Onderwerp: FW: Technische vragen CDA inzake Rv Vaststellen Nota van Uitgangspunten jaren 50 wijk te Moordrecht en krediet

Als voorbereiding op de vergadering PC Ruimtelijke Plannen van 8 december 2020 en ter verduidelijking van onze op 4 november ingediende technische vragen, wil onze fractie graag nog enkele punten beantwoord hebben m.b.t. agendapunt 4 Vaststellen Nota van Uitgangspunten jaren 50 wijk te Moordrecht en krediet

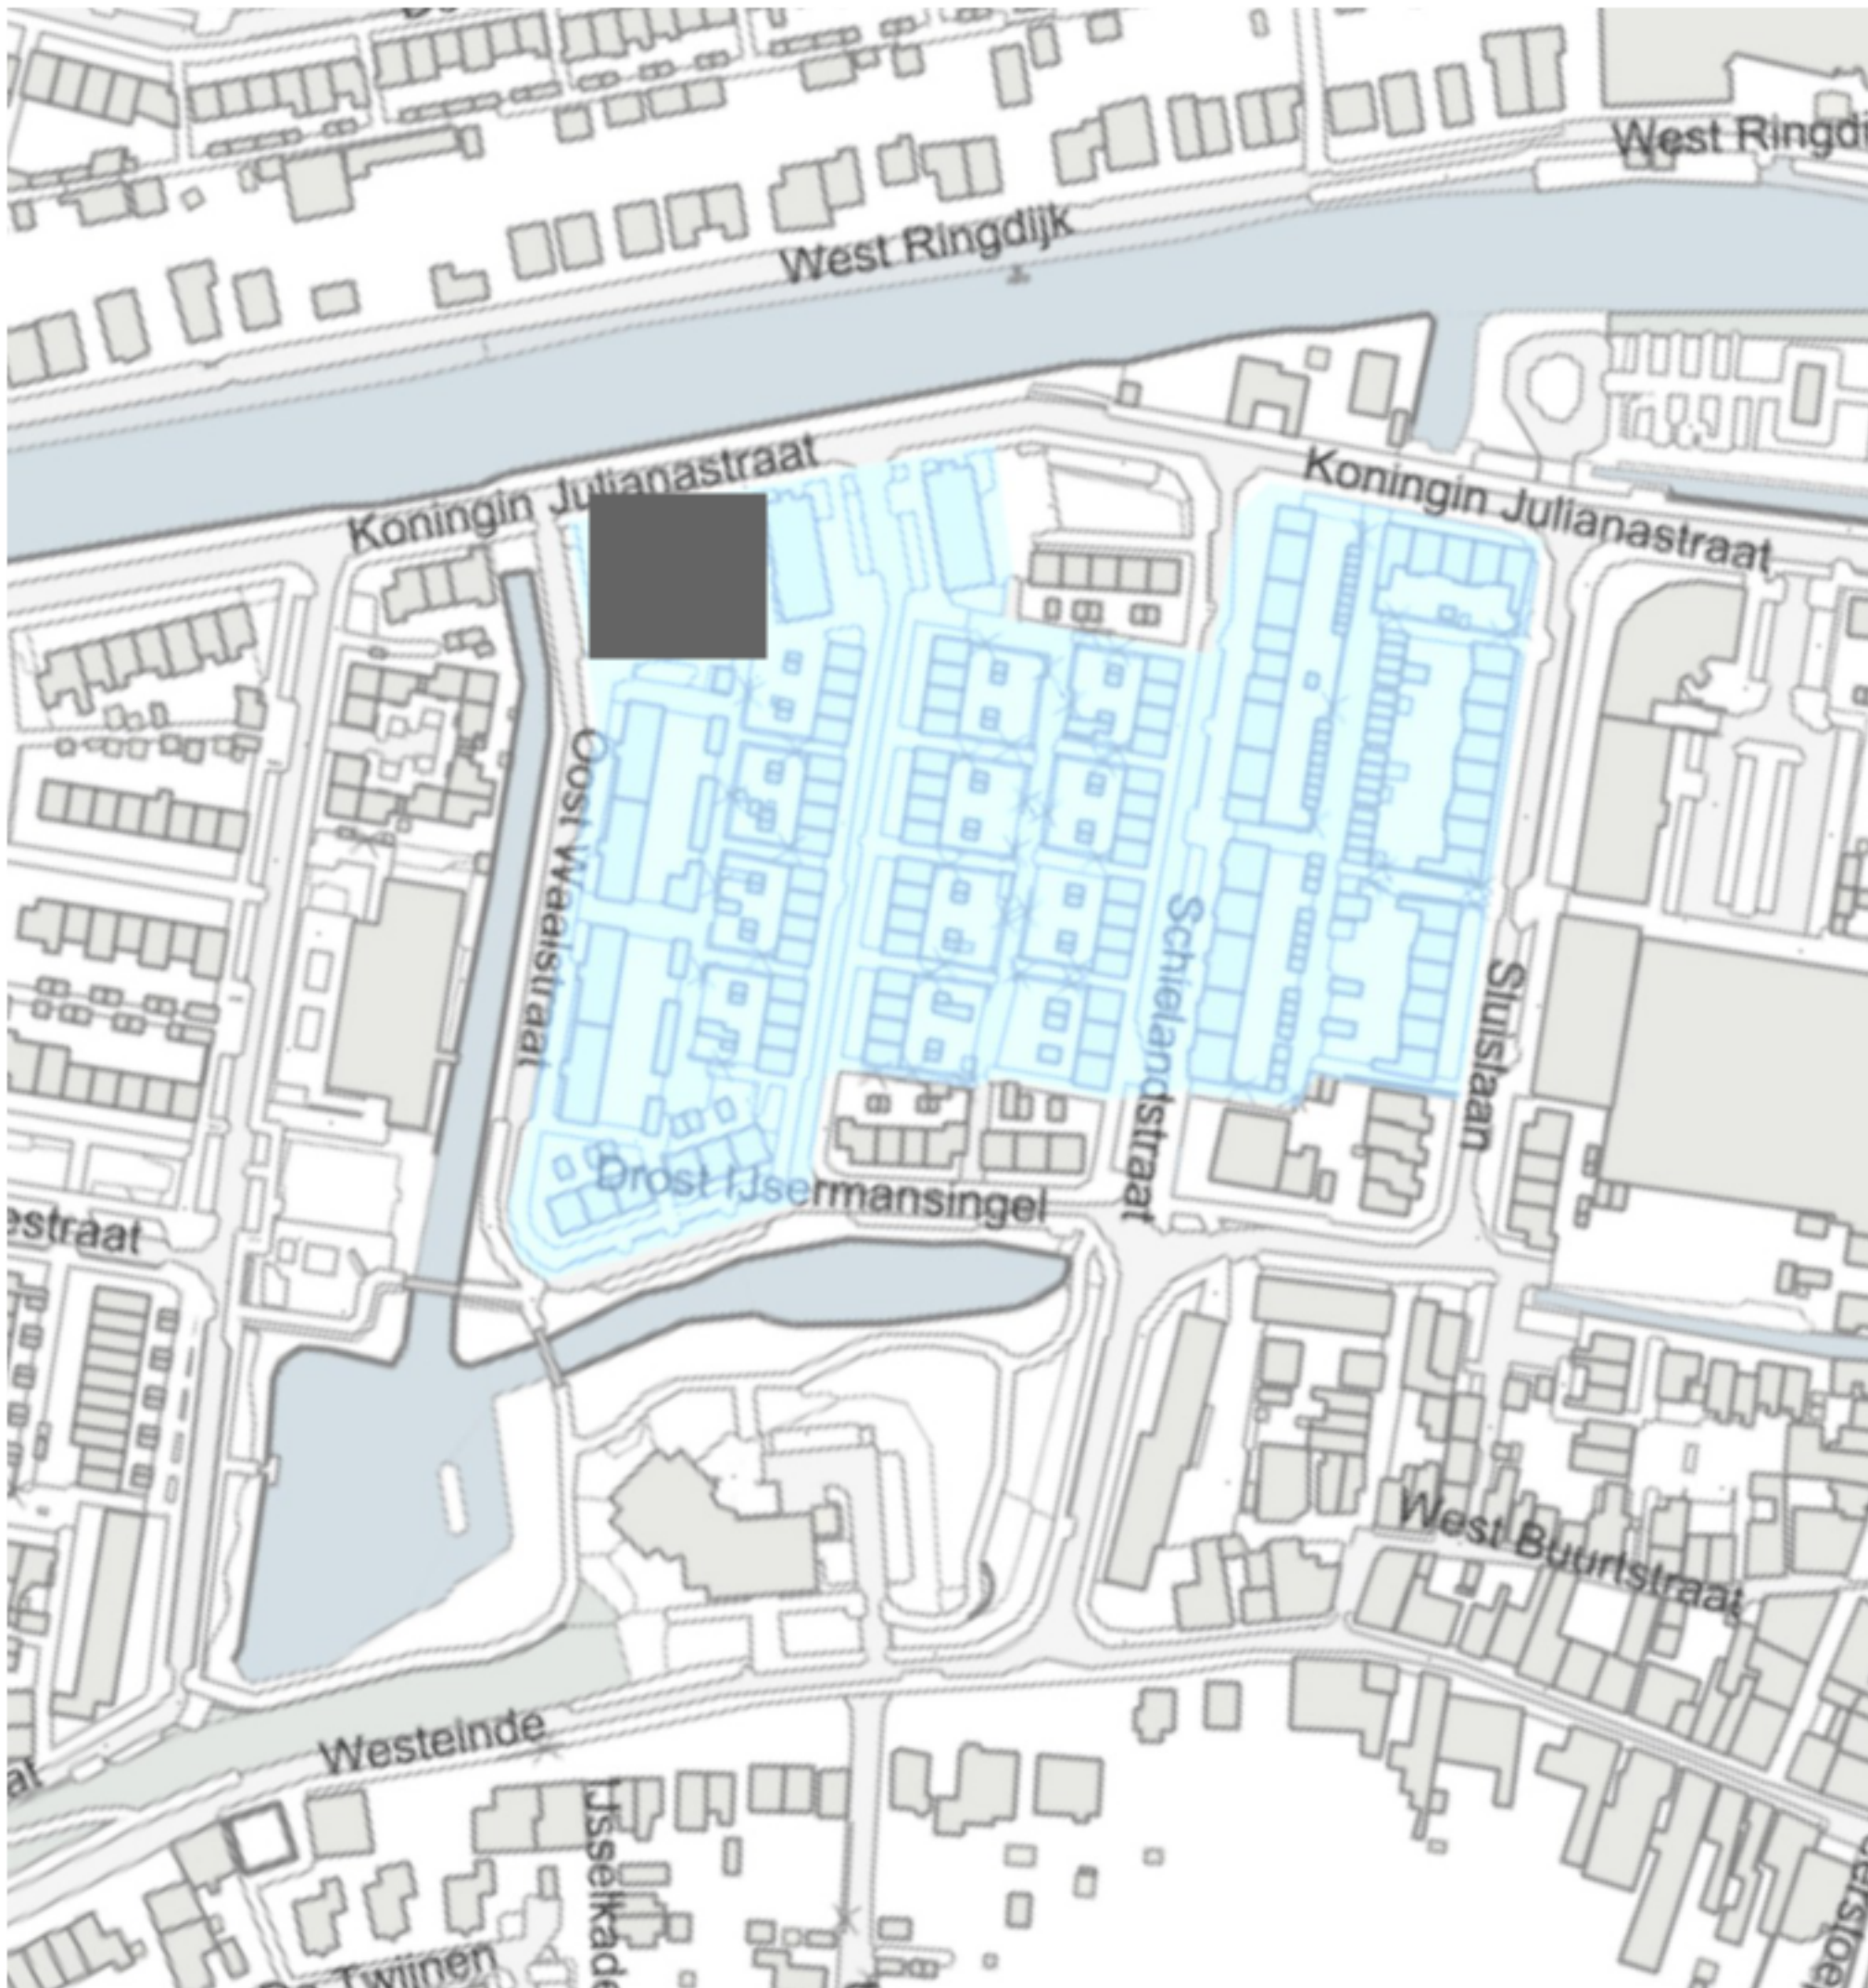
Op onze eerder gestelde vraag 2F Van welke straten en op welke manier de omwonenden zijn uitgenodigd voor de informatiebijeenkomsten, lezen wij als antwoord:
Bewoners van het gebied en direct omwonenden zijn aangeschreven.

Meerdere omwonenden uit meerde straten hebben ons benaderd met de mededeling dat zij nimmer geïnformeerd of uitgenodigd zijn.

2A. Kunt u op onderstaand kaartje aangeven welke omwonenden door u zijn aangeschreven en geïnformeerd?

2B. Op basis van welke criteria is besloten om omwonenden wel en of niet te informeren?
